INFORME MENSUAL DE INTERVENTORÍA No.35

**PERIODO
01 AL 31 DE ENERO DEL 2025**

**INTERVENTORIA TÉCNICA, ADMINISTRATIVA, FINANCIERA, AMBIENTAL,
JURÍDICA Y SUPERVISIÓN TÉCNICA INDEPENDIENTE PARA LA CONSTRUCCIÓN
DEL CENTRO ADMINISTRATIVO MUNICIPAL DE ENVIGADO (CAM), EN
CUMPLIMIENTO AL CONVENIO INTERADMINISTRATIVO
ENV-09- 09-0926-21, ACTA DE EJECUCIÓN N°9**

**CONTRATO DE OBRA No. DESur-IA-26-2022
CONSORCIO NUEVO PALACIO
ENERO 2025**

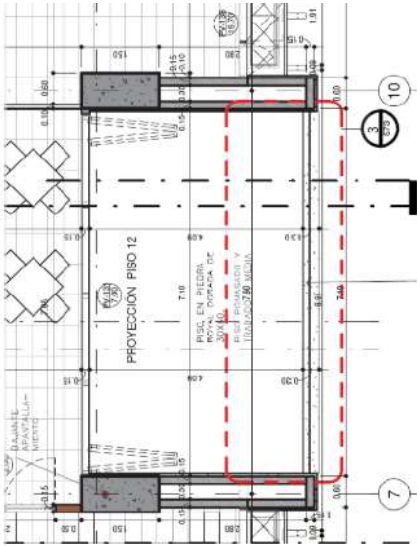
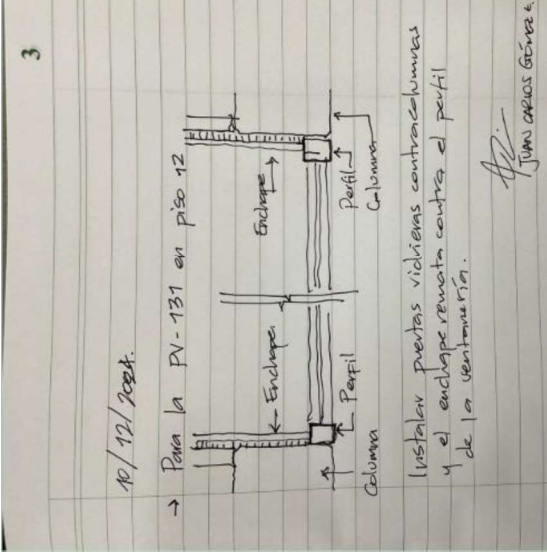
- El 14 de enero de 2025 se envió aclaración al contratista, respecto a la consulta del remate de PV y royal beta en balcón de piso 11 en torre sur:

217	ARQ	torre sur	PISO 11 Y 12	27/11/2024	Diseño inicial	Con respecto a la consulta 210, no me refiero a el sello, lo que quiero consultar es que cuando el royal termine en la columna va a chocarse con la ventana, en los planos se ve algo que parece ser un muro pero como es sobre columna, necesito que por favor sea especificado en que material va ese "macion"	Vanessa Valencia Residente de obra
-----	-----	-----------	--------------	------------	----------------	---	---------------------------------------

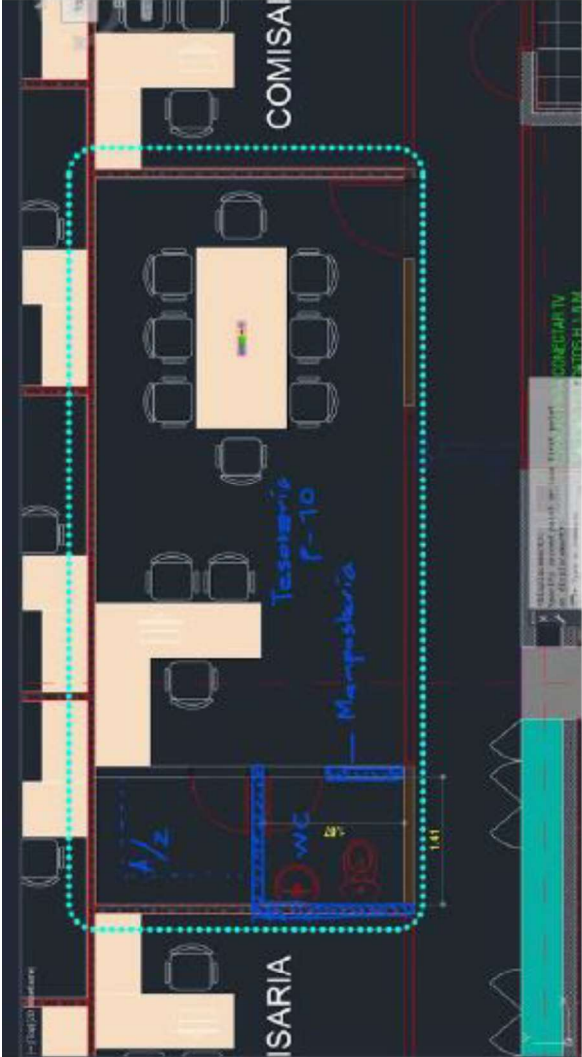
- El 10 de enero de 2025 se recibió por parte de DESur información para la ubicación de 3 baños adicionales en torre norte y torre sur, solicitados por la oficina de proyectos especiales del Municipio de Envigado.

De acuerdo a la reunión celebrada el pasado 17 de diciembre con el Alcalde donde se revisa la ubicación de las unidades ejecutoras que van en el CAM, el Alcalde solicitó incluir baños para privados para los secretarios que van en los siguientes pisos:
Piso 10 Torre Norte – Tesorería.
Piso 11 Torre Sur- Proyectos especiales.
Piso 13 Torre sur- Asesoría de Comunicaciones”

Buenas tardes Andrés, para este tema en particular consideramos que podemos dejar un esquema en bitácora y que las redes las resuelvan en obra teniendo en cuenta que esa tipología de baños es típica, y sería aplicar lo mismo que en las otras secretarías que ya están ejecutadas.

Se adjunta esquema para los baños adicionales.

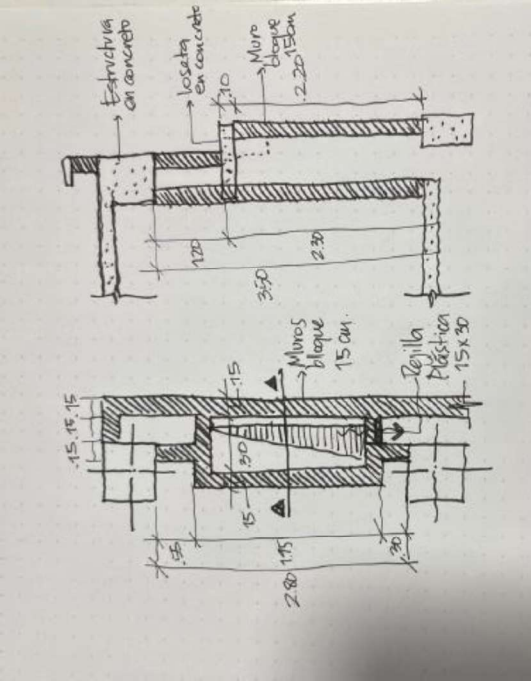
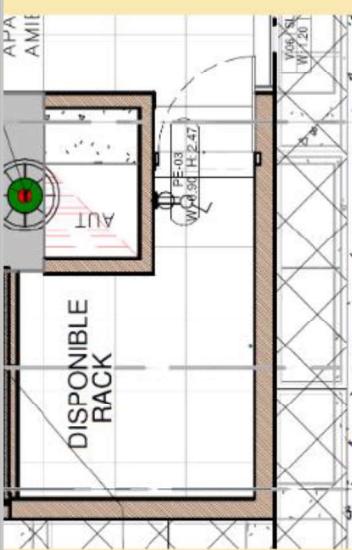
Disciplina	Fronte de obra	Nivel	Fecha	Imputable	Consulta	Exponente	Imágen
ARQ	Torre Norte	Cubierta del cuarto de maquinas	26-02-2024	Diseño Inicial	Tanto en los planos de planta como en el modelo, se evidencia que como está hoy la configuración de la losa de cubierta del cuarto de maquinas de los ascensores, quedaría un espacio libre de 3.5cm sobre el eje 8 hacia el eje E, por ende, se filtra la agua lluvia al cuarto tecnico específico, el buitron hidrosanitario tendria entrada de agua lluvia y no tendria como soportar el muro alico sobre dicha losa. Adicionalmente, la losa no tiene el respectivo negativo del buitron hidrosanitario.	Jonathan Monsalve - BIM Interventoría

Propuesta	Validación	Respuesta Diseñador Arquitectónico	Exhibición / Comens y ajustes	Fecha Dta	Ajuste	Validación Interventoría	Validación Construcción
Se propone modificar la losa de cubierta del bulbo de manera que se acerque al borde libre que viene de fachada por este costado de esta manera, se logra el apoyo de 3.50m al apoyo de 3.00m, quedando un espacio de 0.50m entre ellos, lo que a la vez simplifica su respectivo mazo alizo adicional por lo que se debe tener en cuenta el bulbo hidromantado para poder rematar de manera correcta dicho bulbo.		Este observación va la unidad con la estructural, no tenemos forma de colocar este bulbo en la zona de la cubierta del cuarto de máquinas porque justo en una viga que tiene todo el tamaño del bulbo, la propuesta sería esta no modificar los bordes de losa y crear 2 vigas de reventillón en fachada para el bulbo que queden en el eje de los cuadrantes y lo rematarlos con una loseta, no rematarlo arriba en la línea sino en fachada como muestra el siguiente esquema		14/02/2024			Se requieren mas detalles sobre esta propuesta, dimensiones de los elementos, pendientes y alturas

De la consulta correspondiente a la fila 159 ya se había tenido respuesta, pero el contratista manifiesta que aún falta información para la ejecución de esta actividad.

Se adjunta esquema con dimensión de elementos

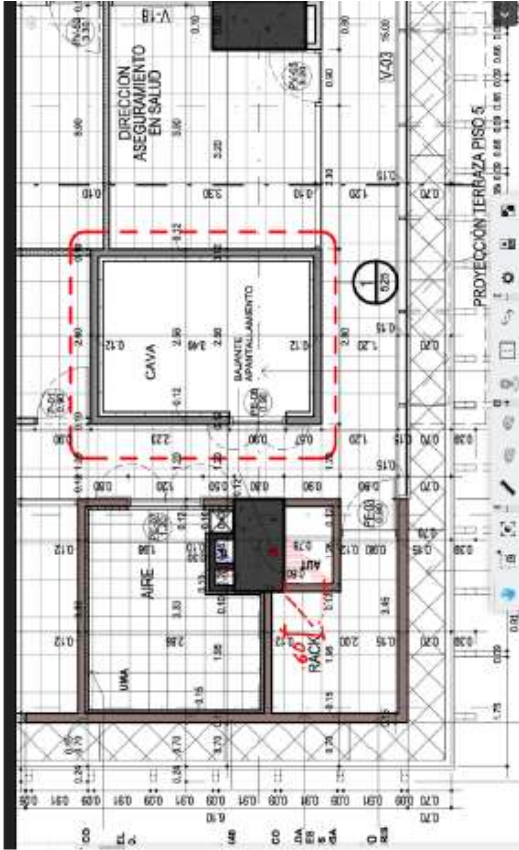
4	Disciplina	Frente de obra	Nivel	Fecha	Imputable	Consulta	Exponente	Imagen
237	ARQ	Torre norte	RACK	18/01/2025	Diseño Inicial	En el tuitron del rack se recomienda una puerta en el tuitron, solicitamos sea definido los psos donde itia y en el caso de donde si va, loca reubicar la puerta de acceso al rack	Vaneasa Valencia Residente de obra

En el cuarto de racks ubicar los registros en los pisos donde está el espacio disponible, no donde estén los racks, la idea es instalar la misma puerta de registro que se envió para torre sur, que quede sobre el zócalo, no llega hasta el piso y sea del mismo color de los muros y que tenga 60 cms de ancho.

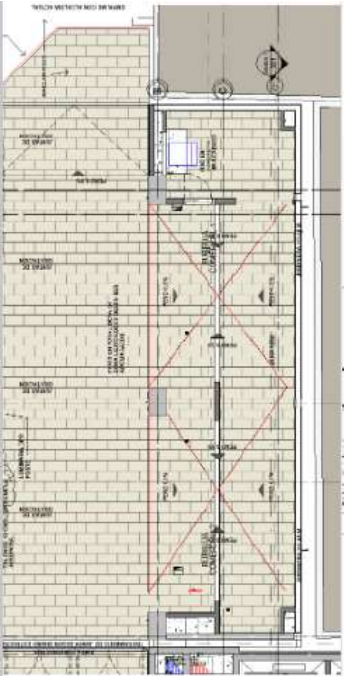
Disciplina	Frente de obra	Nivel	Fecha	Imputable	Consulta	Exponente	Imagen
4.	ARQ	Puertas	General	21/01/2025	Diseño inicial	Los cárcamos no cuentan con la especificación de la pendiente, una vez se tenga la pendiente tener presente que se va a profundizar con la longitud y va a quedar dentro de la losa. ¿Qué altura tienen el cárcamo, cuánto es su pendiente y cómo se trabajará con respecto a la losa?	 Jhon Edison Velez BIM Constructor
241

Se adjunta el sentido de las pendientes del cárcamo, sería pendiente al .05% para que el punto más alto esté a 3.5 cms y logre quedar entre el mortero de nivelación, el cárcamo debe ser en acero inoxidable de buen espesor, revisamos lo que proponga el proveedor.

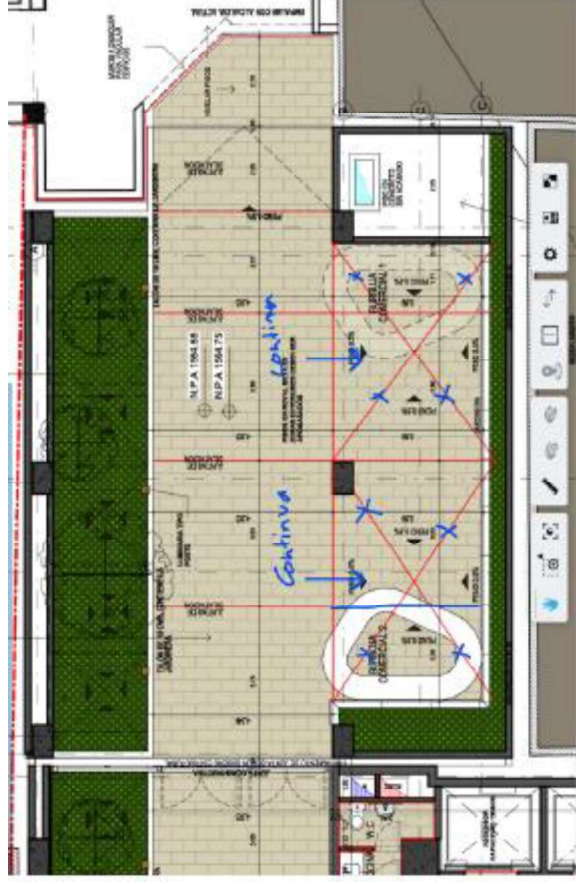
Disciplina	Frente de obra	Nivel	Fecha	Imputable	Consulta	Exponente	Imágen
243	ARQ	TORRE MORTE	PISO 1	22/01/2025	Diseño inicial	En modificaciones de diseño se incluye la taquilla de secretaría de educación en piso 1 edificio de conexión, pero no se plantea cambio en pendientes ni juntas de piso. Se solicita detalle piso en esta zona MARIBEL GONZÁLEZ SIERRA - COORDINADORA BIM

El piso de la zona de taquillas es darle continuidad al piso 1 como está en la parte cubierta (sin hacer pendientes), no tiene ninguna modificación. después del armado de los muros y la estructura de las taquillas cuando se instale el piso se da continuidad a la modulación de pisos planteada en la zona cubierta.

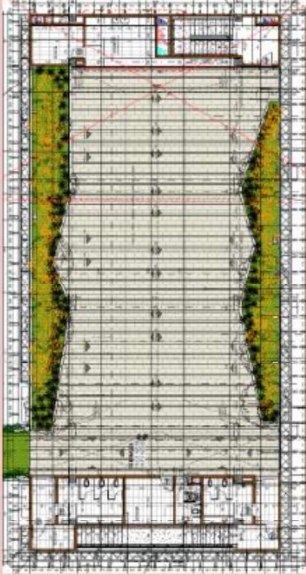
Disciplina	Fronte de obra	Nivel	Fecha	Imputable	Coment	Exponente	Indigen
ARQ	TORRE NORTE / TORRE SUR	CIUBERTA	23/01/2015	Diseño HCSB	El edificio la estructura de la estructura metálica para soportar los pavimentos y cubiertas en cubierta de ambas torres sobre vigas y nervios de la losa, se debe remodelar la viga de altura y la losa de altura para soportar la carga. Se realizó nuevo diseño de estas vigas considerando los diseños de estructura metálica de e=	MODELO 3D UNIZULU SIERRA - COORDINADO RALIN

Se adjunta plano con la remodelación de la ventanería en torre norte y sur de cubierta.

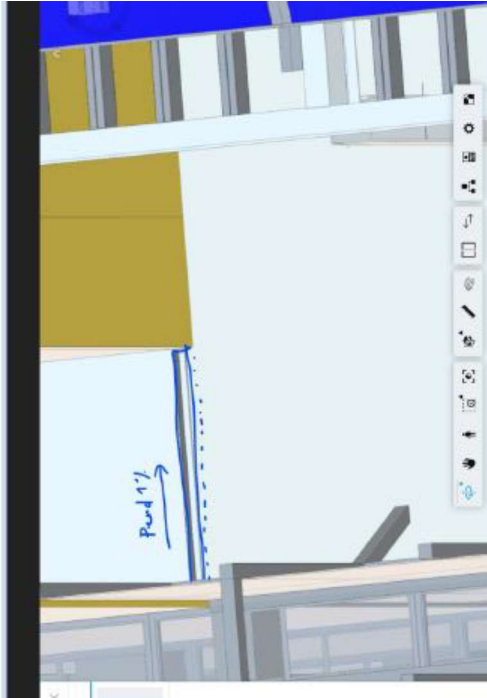
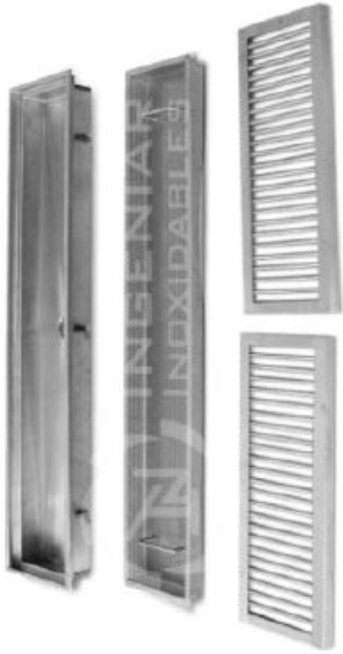
4	Disciplina	Fronte de obra	Nivel	Fecha	Imputable	Consulta	Exponente	Imàgen
247	ARQ	TORRE SUR	PISO 15	27/01/25	Constitución	En el plano Arq de piso 15 muestra unos cárcamos que en losa no se encuentran, vamos a dejar cárcamos prefabricados? Falta el detalle del cárcamo	Vanesa Valencia Residente de obra

Se arma el mismo cárcamo de los puentes, (metido entre el piso y la nivelación, en acero inoxidable y son recorridos mas cortos así que la pendiente puede ser del 2%).

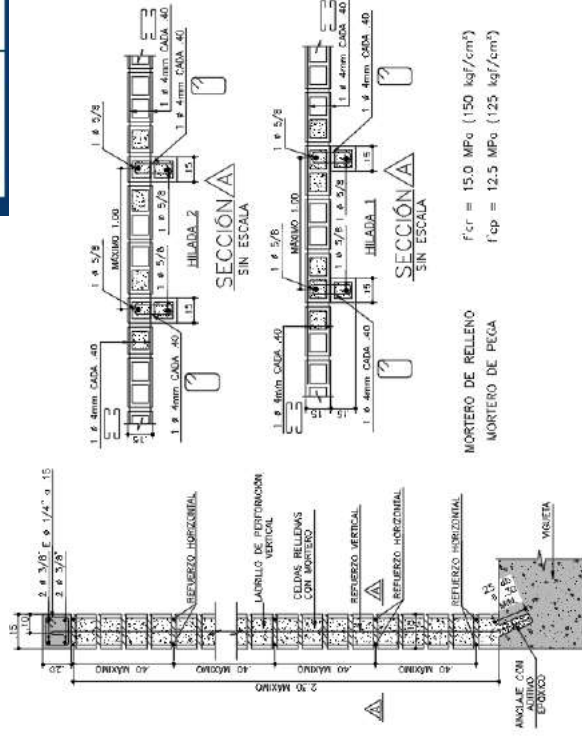
236	ARQ	torre sur	Piso 11	8/1/25	Ajustes a disco	Con el ajuste de la arquitectura del piso 11 planteado, la venta V-07 tienen un peso de 250,5 kg. ¿cómo será el detalle del muro para soportar esta ventana?	Vanesa Valencia Resistente de obra	
-----	-----	-----------	---------	--------	--	--	--	--

Referente a esta consulta, el proveedor envió cálculo estructural de muro en estructura liviana de piso 11 de torre sur, para su revisión y aprobación, el cual adjunto a este correo.

Buenos días, estamos de acuerdo con el diseño de la subestructura para el muro y ventana, recordar que la responsabilidad del correcto funcionamiento de este detalle recae sobre el instalador.

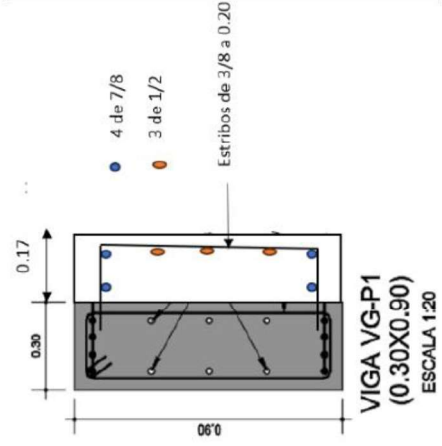
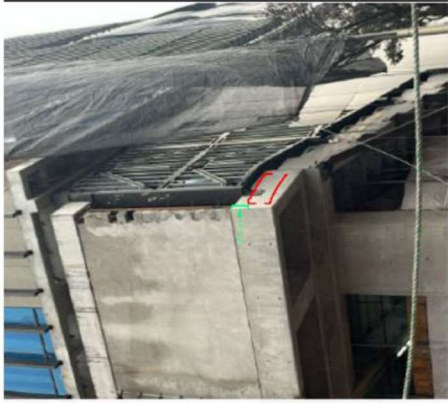
De acuerdo al detalle estructural para el reengruese de la viga (VG P1), se observa que el acero de refuerzo de 7/8" quedaría debajo de la ménsula 20 cm aproximadamente, por lo que no se podría cumplir con el detalle estructural en concreto enviado por la ingeniera Ana Milena.

Solicitamos ajuste del diseño en concreto para su construcción, y/o revisión de ejecutar dicho ajuste en estructura metálica, si así por favor enviar detalle de la estructura metálica.

Se aclara que, el refuerzo de la viga que está diseñada en la parte superior que corresponde a dos barras de 7/8" se interrumpe con la cartela de la ménsula (Ver Imagen), por lo que no se podría dejar el refuerzo como está diseñada actualmente. Por tal razón solicitamos se revise este detalle puntualmente. Quedó claro que la platina podía quedar embebida en el vaciado, pero en este momento se tiene la inquietud y la dificultad de cómo se manejaría el acero de refuerzo en dicha zona en cuanto a su ubicación.

Imagen A

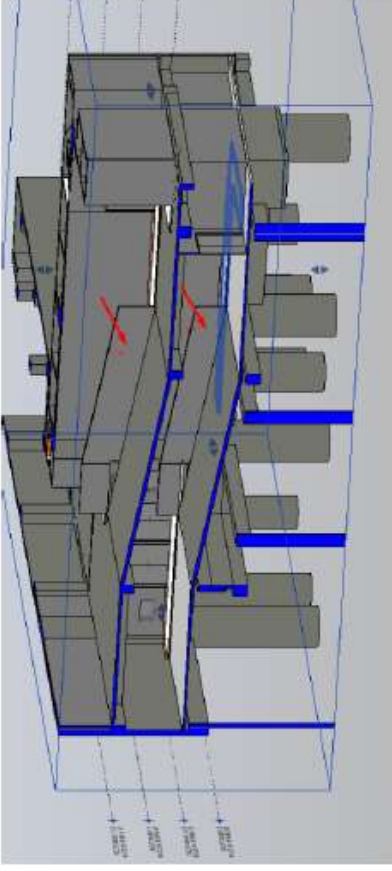
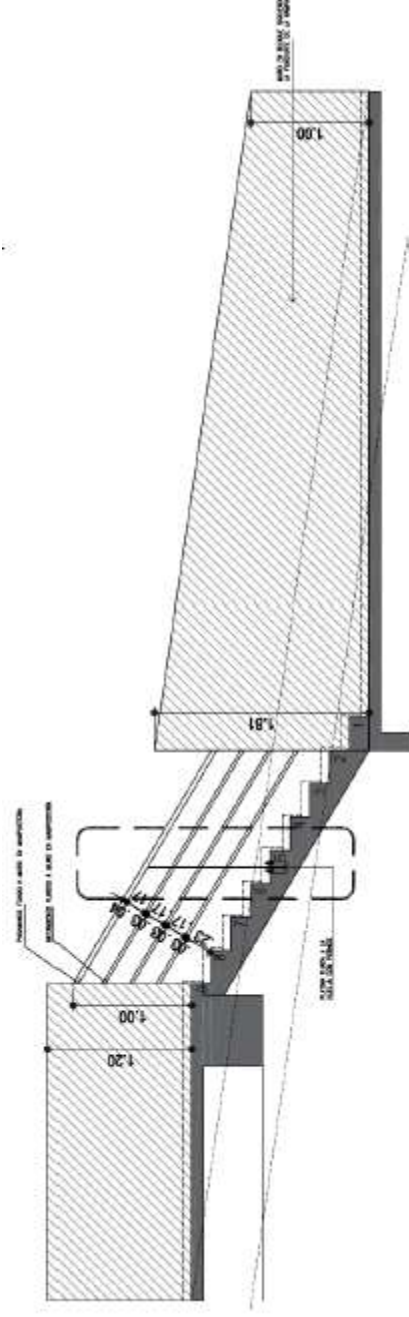
Por favor aclarar si el detalle de estos muros de 0.15 m que se muestran en la imagen A (No. 1 y No. 2), corresponde al detalle de muro contra impacto en concreto de 21 MPa indicado en planos de elementos no estructurales de 0.15 (Opción 2) por su espesor y ubicación para cumplimiento de seguridad humana. Por lo anterior se solicita amablemente se revise:

1. Para el Muro No. 1 (Ver Imagen A. S2 a S2.5): Indicar viga de fundación, ubicación y detalle estructural para el apoyo del muro. (Sea contraimpacto o convencional)
2. Para el Muro No. 2 (Ver Imagen A. S1 A S 1.5): Si bien el pasado 12 de diciembre se envió por arquitectura el detalle para el pasamanos y la mampostería, se solicita aclarar si el muro es contraimpacto de acuerdo al diseño de ENE y si es así consideramos que el pasamanos también debe ser contra impacto. Por favor aclarar.

Consulta 240: Confirmamos que en la imagen A, los muros laterales a las rampas (N1 y N2) deben ser contraimpacto. Pueden emplear la opción 2 de los planos de Elementos No Estructurales. En consecuencia, el pasamanos también deberá ser contra impacto.

El Muro 1 de S2.5 a S2 se apoya en la vigueta R-01 de la rampa. Lo mismo aplica para el Muro 2 de S1.5 a S1 si lo realizan en concreto, se pueden apoyar en la vigueta R-05; en este caso, validar con arquitectura el ancho de la rampa.

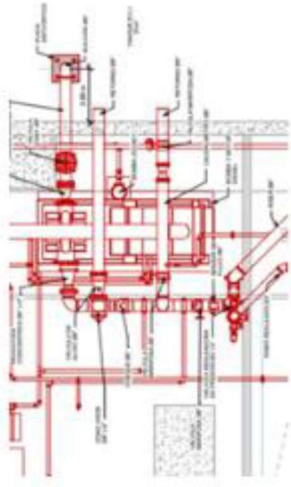
4	Disciplina	Fronte de obra	Nivel	Fecha	Imputable	Consulta	Exponente
49	HID	Torre Sur	Sotano 2	28/01/2025	Diseño	Revisando los detalles estructurales de los tanques de almacenamiento de agua que están ubicados en sótano 2. Tanto para RCI como para agua potable y recicladas, NO se observa cárcamo, el cual por lo general se deja en el área de las succiones de los equipos para temas de mantenimiento y aprovechamiento del 100% del volumen calculado (con mayor énfasis para la RCI y poder cumplir la capacidad especificada).	Residente redes-Diego Díaz

En el plano de detalles se aprecia el detalle para la instalación de la placa anti vórtice con el “talón” en el tanque.

2 ISOMETRICO BOMBA

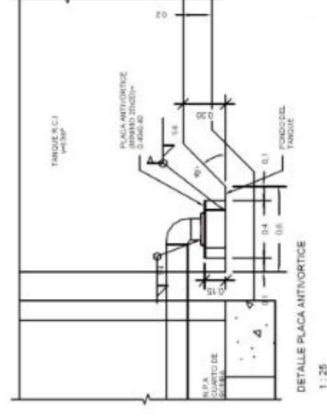
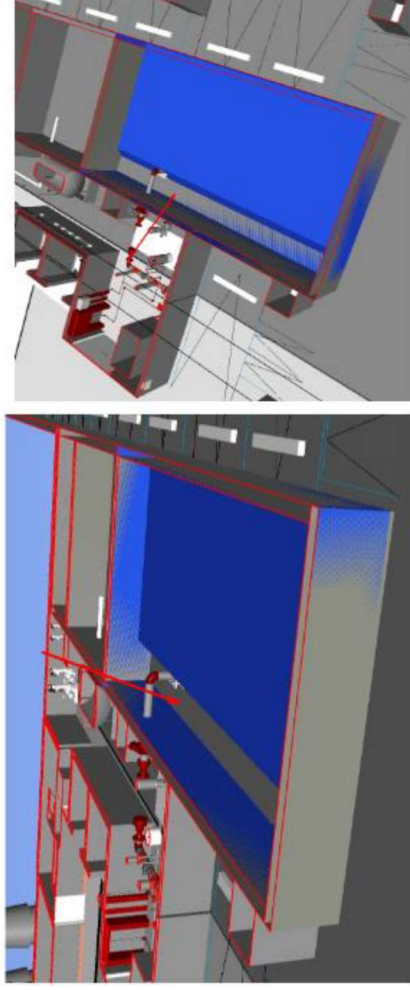
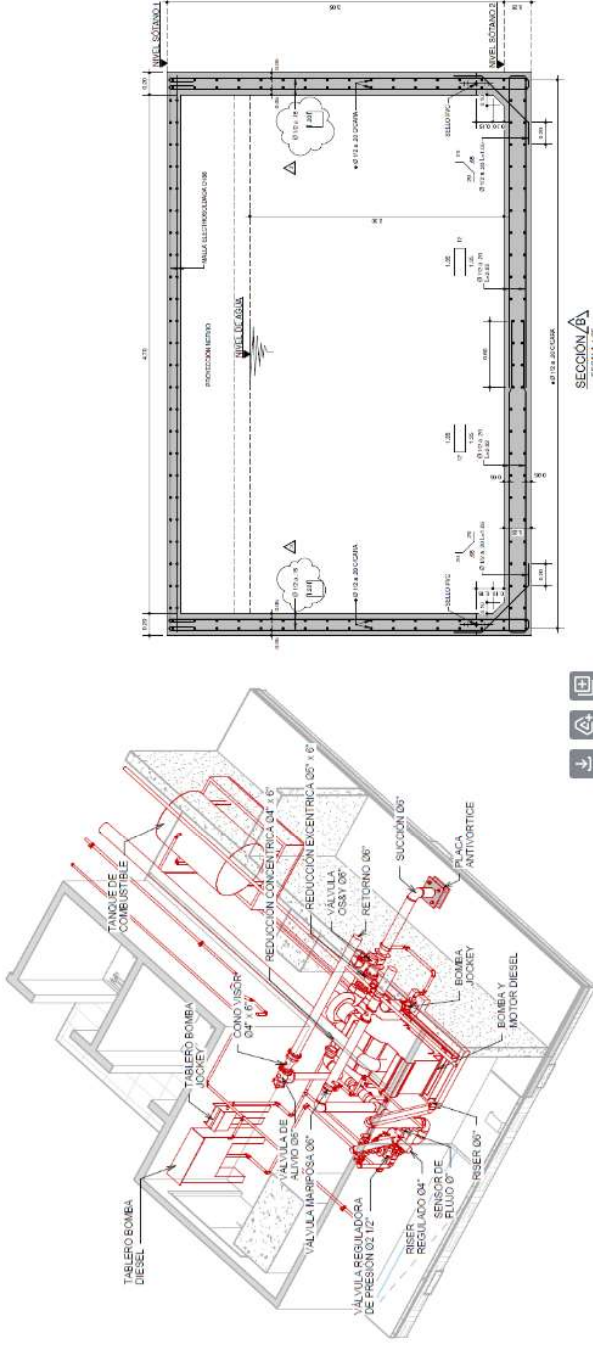
- Teniendo en cuenta la validación por parte del diseñador de HYF y que en planos de RCI siempre ha existido el detalle para la instalación de la placa anti-vórtice con el talón del tanque; solicitamos el diseño estructural del tanque actualizado ya que actualmente no cuenta con el desnivel o cárcamo que se requiere y se presenta en planos como se muestra en las imágenes adjuntas. Es importante mencionar que el contratista ya tiene en obra el acero de refuerzo como está diseñado actualmente y esta actividad está próxima a ejecutar.
